## Krycí list ZBV

Název Stavby dle SoD: II/121 Votice, ul. Husova Název stavebního objektu/provozního souboru (SO/PS): M-C_II_D.1.1 - SPOLEČNÁ STEZKA - větve B, C, D, E, F, G, H (vyjma km 0,375 00 - 0,498 38) ,I, J	Číslo SO/PS / / pořadí Změny SO/PS:  M-C_II_D.1.1 / 01	Číslo ZBV:  7
--	---	---------------------

Předmět Změny: Zastávka autobusu při odbočce Biotop

**Název (dílčí) Změny: Zastávka autobusu při odbočce Biotop**

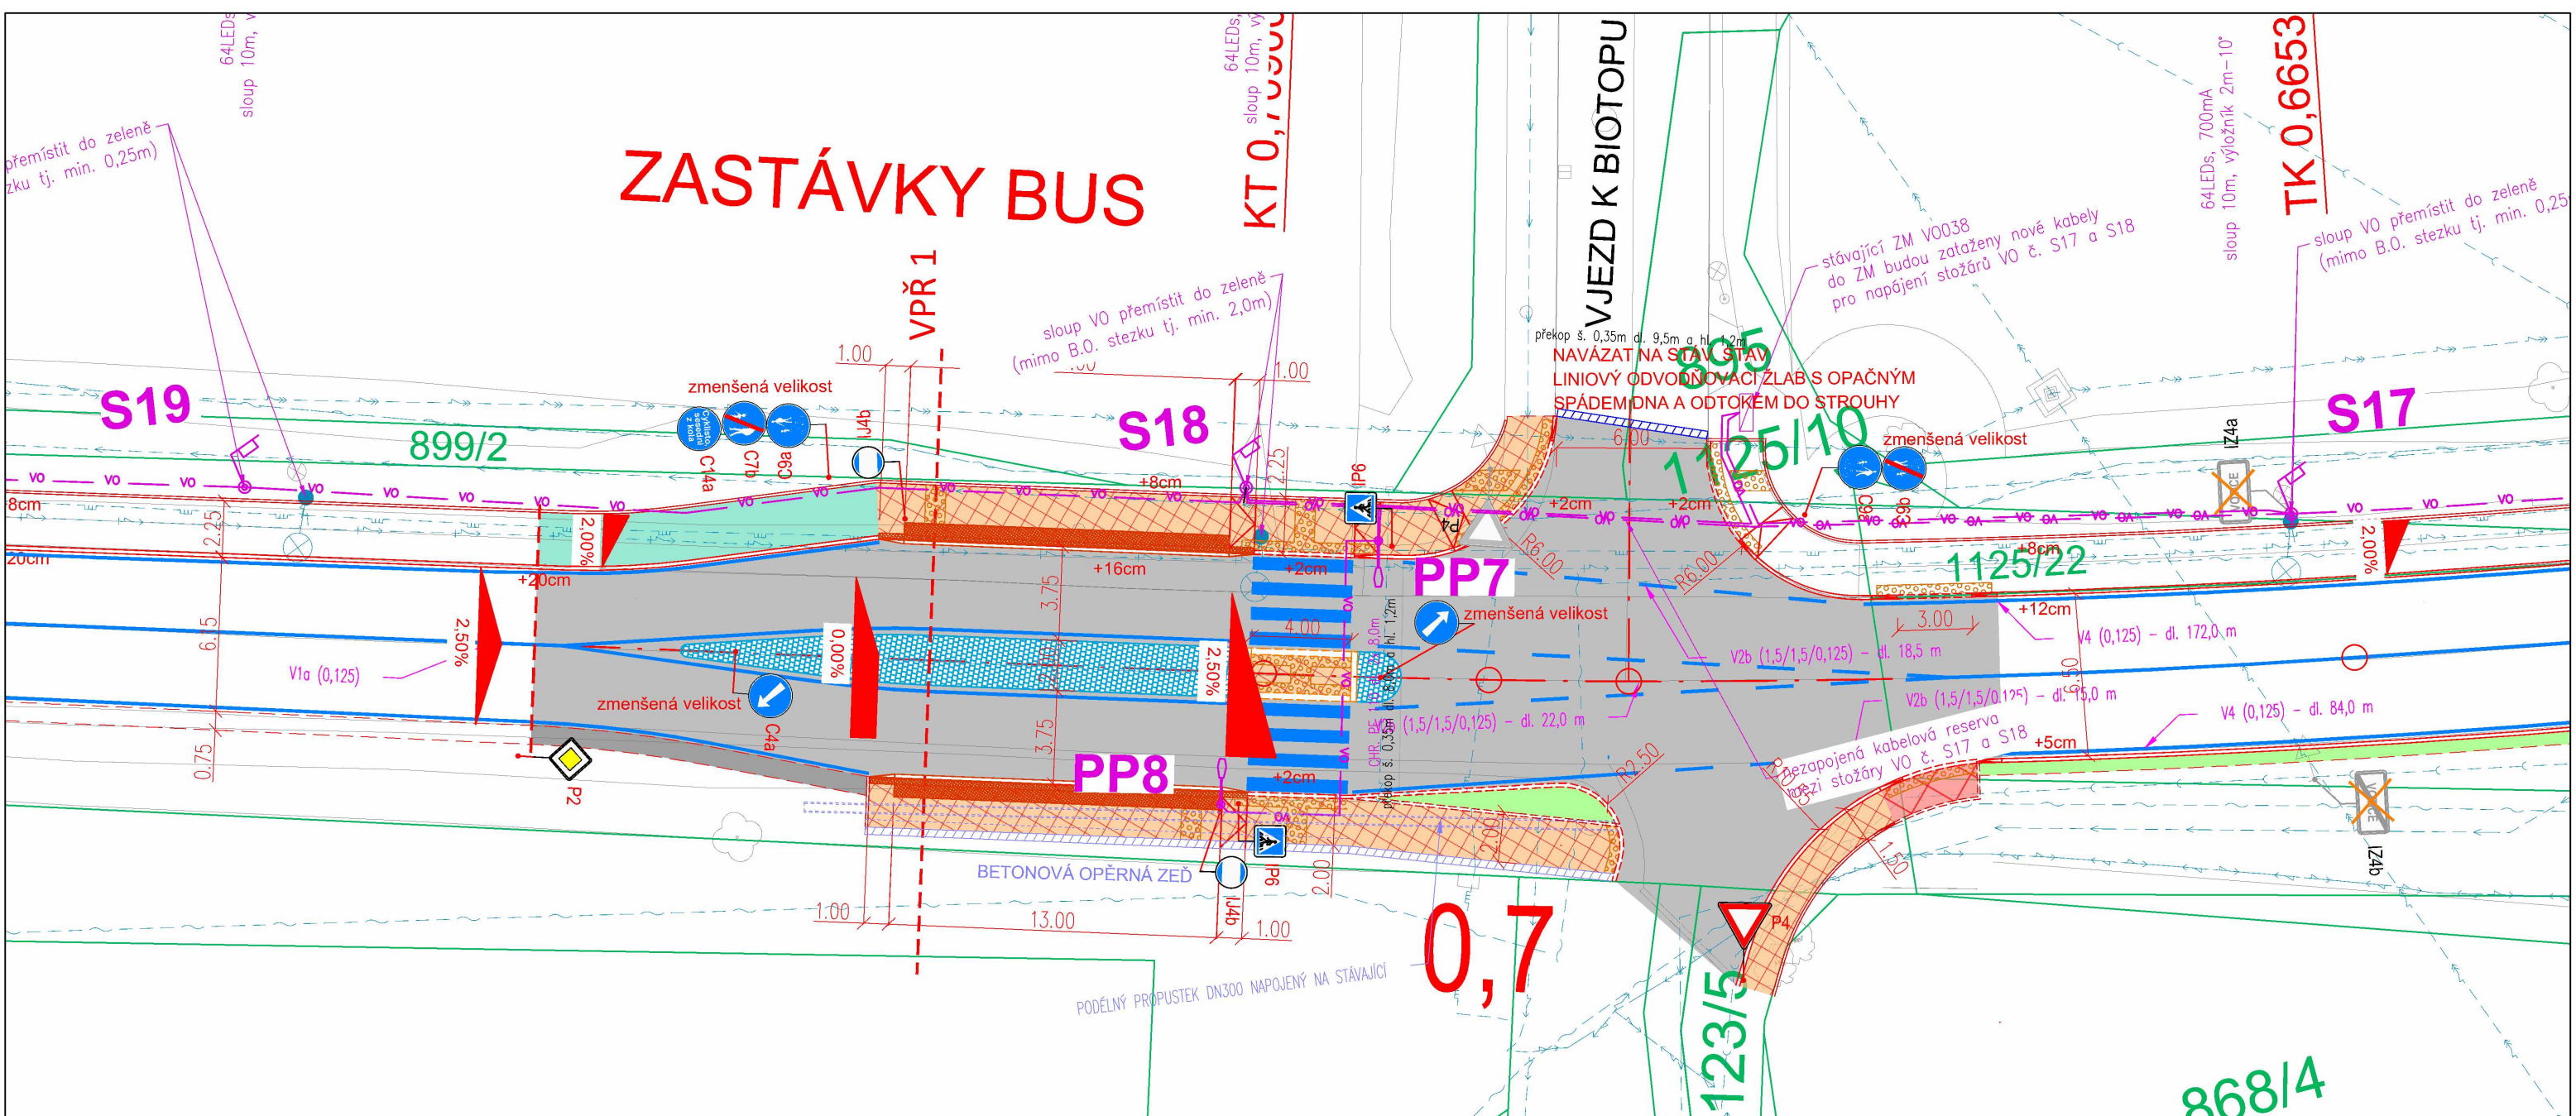
Popis a zdůvodnění Změny: Projektová dokumentace PDPS byla koordinována se záměry „Výstavba chodníků a stezek podél II/121 a III/12148, Votice – Beztahov“ (investor město Votice) a „Výstavba okružní křižovatky na II/121 ve Voticích“ (soukromý investor). Dokumentace záměrů byly vzájemně technicky koordinovány, funkčně propojeny a předpokládala se souběžná realizace tak, aby došlo ke kompletní rekonstrukci II/121 a přidruženého prostoru na příjezdu do Votic od Střelítova. Dle rozhodnutí soukromého investora nebude plánovaná stavba „Výstavba okružní křižovatky na II/121 ve Voticích“ realizována. Při projednávání změny stavby před dokončením DI PČR jako dotčený orgán státní správy z hlediska bezpečnosti a plynulosti dopravy požaduje provedení bezpečnostních opatření na zklidnění dopravy v místě původně projektované okružní křižovatky, která toto zklidnění měla zajistit. Na základě tohoto požadavku bylo nutné záměr doplnit o nová nástupiště u přesunutých zastávek autobusů, zárubní zeď, ostrůvek s přechodem a nasvětlením a upravit trasy chodníků.

proti stavbě dle předložené projektové dokumentace, v rámci výše uvedené akce. **Autobusové zastávky požadujeme, pro zvýšení bezpečnosti provozu na pozemních komunikacích, umístit na jízdním pruhu s fyzickým oddělením.**

Policie České republiky, jakožto dotčený orgán vydávající stanovisko, s předloženým návrhem souhlasí, neboť odpovídá obecným požadavkům na bezpečnost a plynulost provozu na pozemních komunikacích. Policie ČR, DI Benešov si vyhrazuje právo toto stanovisko změnit nebo doplnit, pokud to bude vyžadovat bezpečnost a plynulost silničního provozu.
